710 - INSP
 ISO/IEC 17020
 Origineel verslag

Verkoop [Afd 8.4.2]

Verslagnummer: 5/19022026/56270/64995/1

Inspectie adres: Pelgrimsstraat 27, 3271

Elektrisch bord

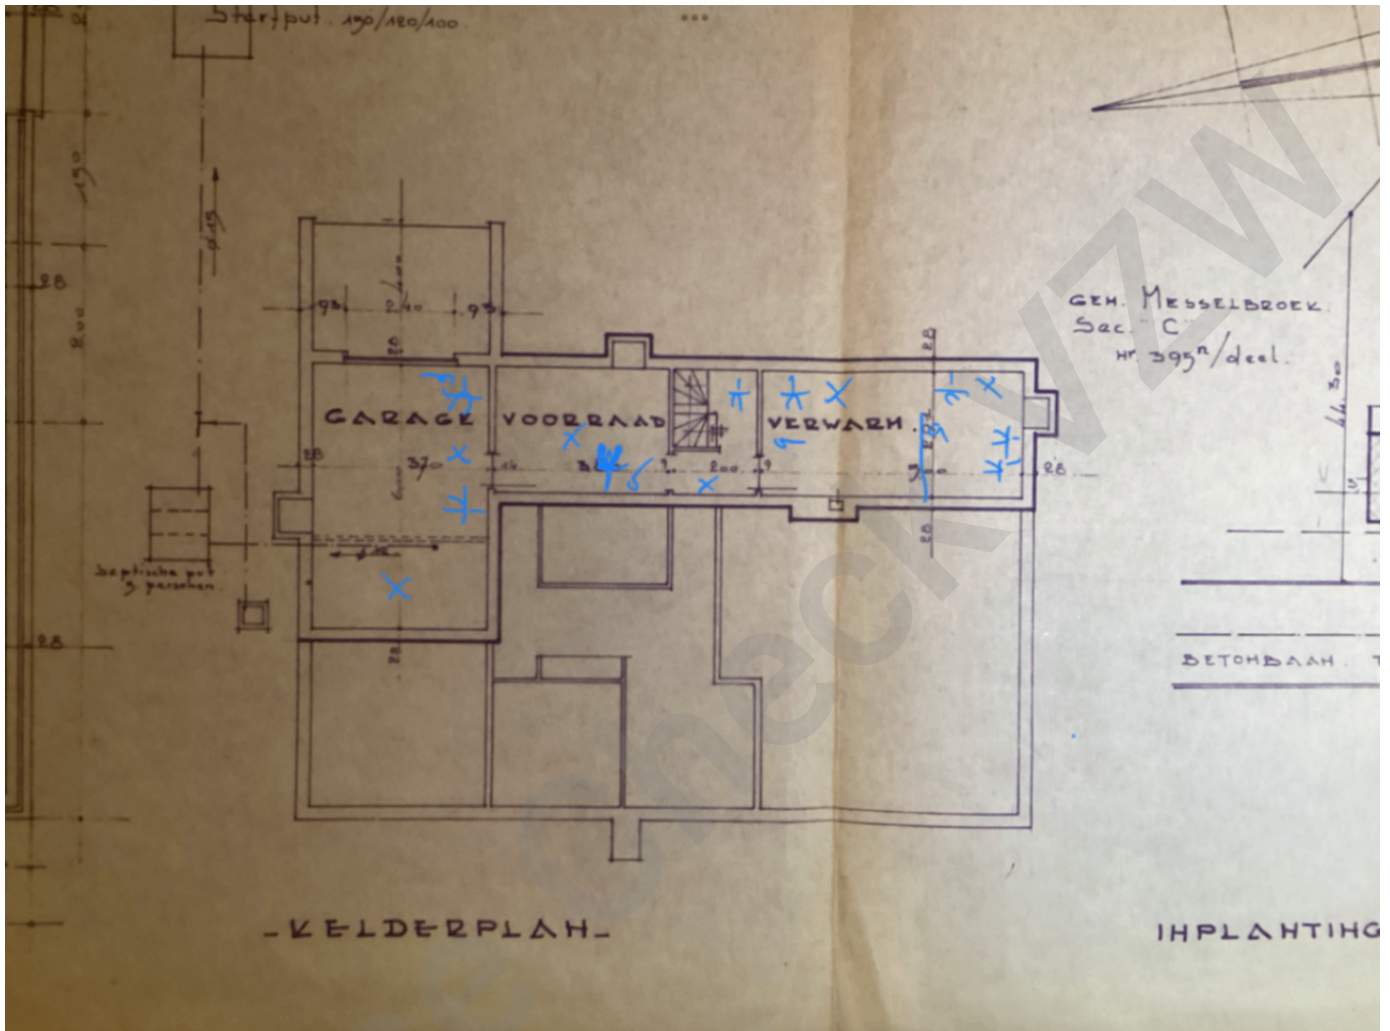
- De aardingsonderbreker moet gemakkelijk toegankelijk zijn. - oAfd 5.1.5.2
- De continuïteit van de PE, de stationaire toestellen klasse 1 en/of de equipotentiale verbindingen is niet verwezenlijkt. - oAfd 4.2.4.3

- De controle van een/meerdere foutlussen is niet afdoende, - oAfd 6.5.7.2.b.4.d; oAfd 6.4.6.4.b.4
- Het eendraadschema en situatieplan zijn niet aanwezig. - oAfd 3.1.2.1

- De kringen, de onderbrekingstoestellen en of de beschermingstoestellen zijn niet duidelijk en zichtbaar gekenmerkt. - Afd 3.1.3
- De beschermingsgraad van de ruimte moet ten minste IPXX-D zijn voor ruimtes publiek toegankelijk en IPXX-B voor gewone ruimtes. - oAfd 4.2.2.3

- De installatie is niet aangevuld met een differentieelstroombeschermingsinrichting met hoge of zeer hoge gevoeligheid, - oAfd 4.2.4.3
- Er bevinden zich differentieelstroombeschermingsinrichtingen van het type AC in de installatie, welke niet meer toegelaten zijn. - oAfd 5.3.5.3.a

- De penautomaten/zekeringen van hetzelfde circuit zijn niet van dezelfde nominale grootte. - oAfd 5.3.5.5
- De houders van de penautomaten zijn niet uitgerust met een kaliberstuk. - oAfd 5.3.5.5.a

- De sectie van de geleiders is niet conform. - oAfd 4.4.1.5; oAfd 5.2.1.2; Afd 8.2.1; Afd 8.2.2
- De sectie van de geleiders die stopcontacten voeden alsook de gemengde kringen is niet ten minste 2,5mm². - oAfd 5.2.1.2.;oAfd 5.3.5.2.b

- De elektrische installatie is niet verwezenlijkt met elektrisch materiaal volgens en naar de regels van goed vakmanschap. - Afd 1.4.1; Afd 1.4.2; Afd 5.2.6

- Schakelaars / stopcontacten / aftakingsdozen zijn niet conform bevestigd. - oAfd 5.3.4.2c; oAfd 5.3.5.2 ; Afd 1.4.1; Afd 1.4.2; oAfd 5.3.5.4
- Het materiaal heeft een onvoldoende beschermingsgraad. - Afd 2.4.3; oAfd 4.2.2.3

- De schema's zijn niet aanwezig of niet correct. Wij kunnen niet uitsluiten dat er geen nieuwe inbreuken zullen zijn bij het voorleggen van de (nieuwe) schema's.

- We raden aan de dienstspanning aan te duiden op het elektrisch bord.
- De aarding kon niet worden gemeten, deze zal gecontroleerd worden tijdens de volgende inspectie.

- Het is niet mogelijk het elektrisch bord te open, demonteren zonder het te beschadigen. Alles kon niet gekeurd worden.
- De aardingsweerstand moet zonder enige bijkomende bescherming lager zijn dan 30ohm.
